Arrêté N° 2021 / SEE / 042

complémentaire à l'arrêté préfectoral n°BPEF/2020/083 du 18/12/2020 portant autorisation environnementale du projet de réaménagement et d'extension du port de la Turballe, sur la commune de La Turballe ;
modifiant les prescriptions relatives à l'extension de la digue et aux mesures de réduction des bruits sous-marins

ANNEXE 1 : LOCALISATION DU BÉTON PERCOLÉ

ANNEXE 1 : LOCALISATION DU BÉTON PERCOLÉ

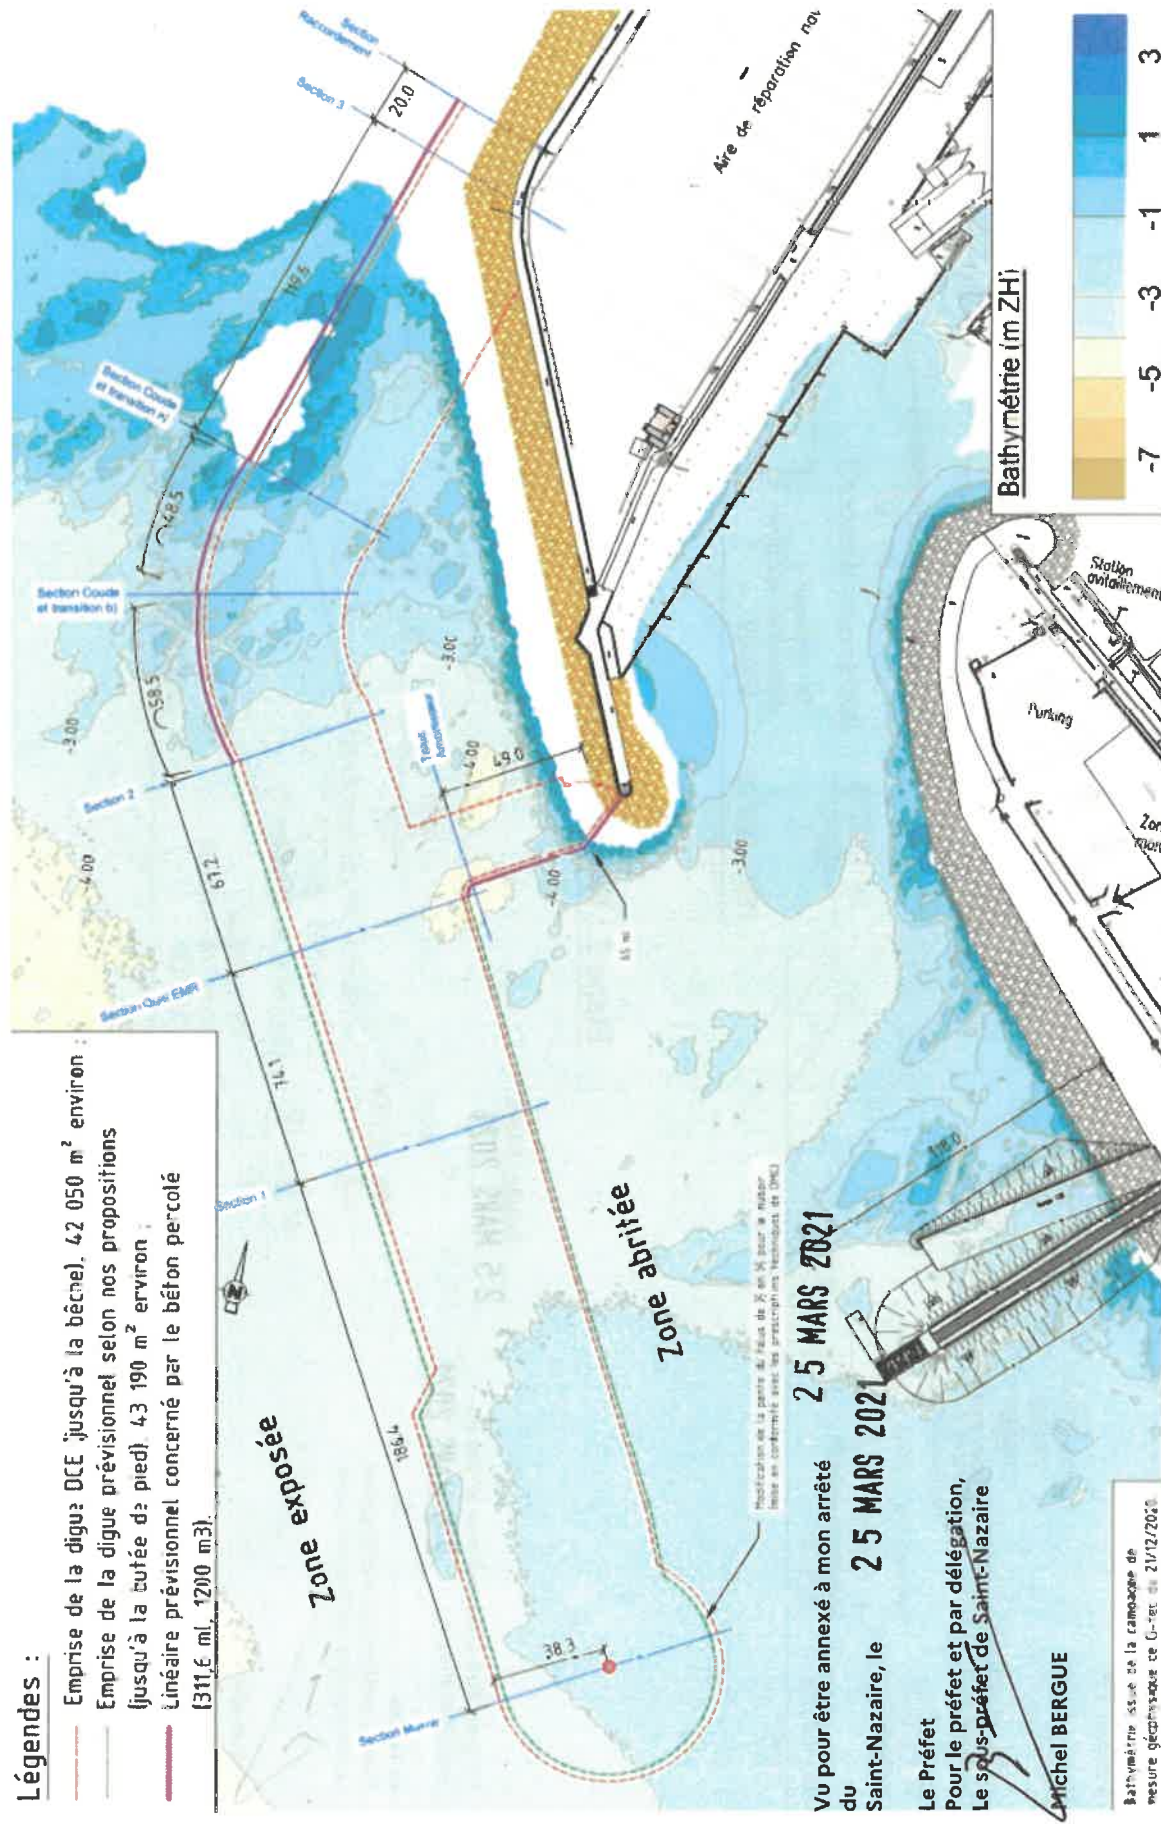
Un blocage de la carapace externe de la digue est réalisé avec des enrochements en butée de pied, maintenus par du béton percolé. Cette technique est mise en œuvre sur 246 ml côté large, et sur 65 ml côté port.

L'utilisation de cette technique d'ancrage augmente l'emprise de la digue sur les fonds marins de 1 140 m² environ.

- Emprise de la digue DCE (jusqu'à la bécne), 42 050 m² environ ;
- Emprise de la digue prévisionnel selon nos propositions (jusqu'à la tufée de pied) 43 190 m² environ ;
- Linéaire prévisionnel concerné par le béton percolé (311,6 ml, 1200 m³).

ANNEXE 2 : MÉTHODOLOGIE DU COULAGE DU BÉTON PERCOLÉ

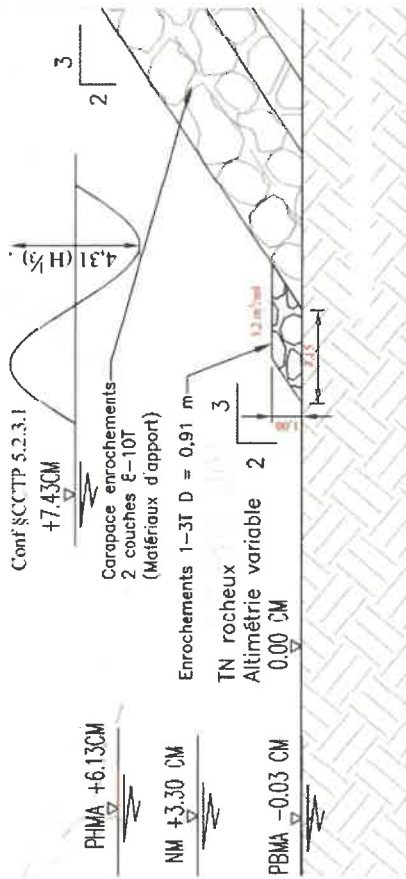
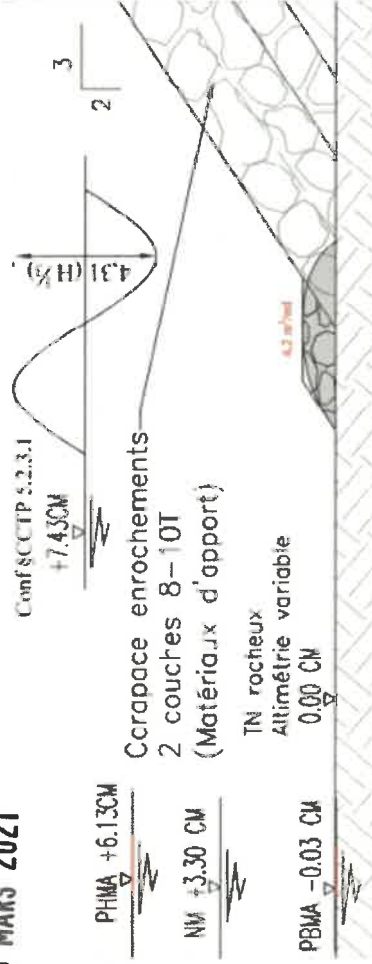
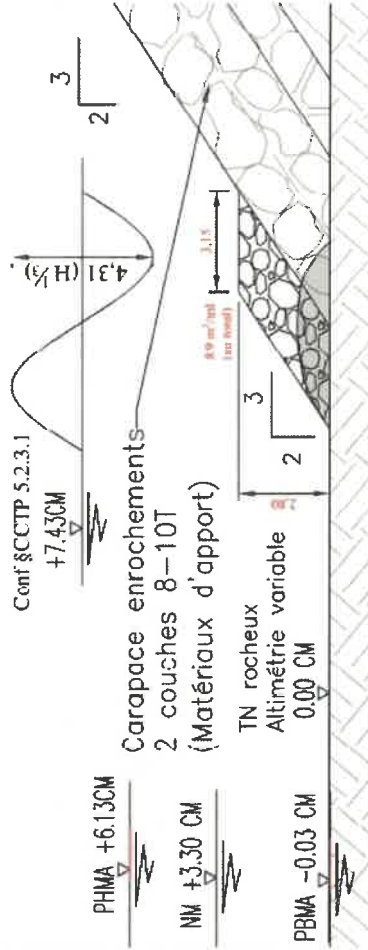
Le béton percolé est acheminé par voie terrestre sur la digue en construction. L'approvisionnement est réalisé par une toupie qui alimente une pompe délivrant un débit de 30m³/h.

Une équipe de plongeurs dirige la mise en œuvre du béton sous l'eau afin de combler uniquement les interstices entre les rochers.
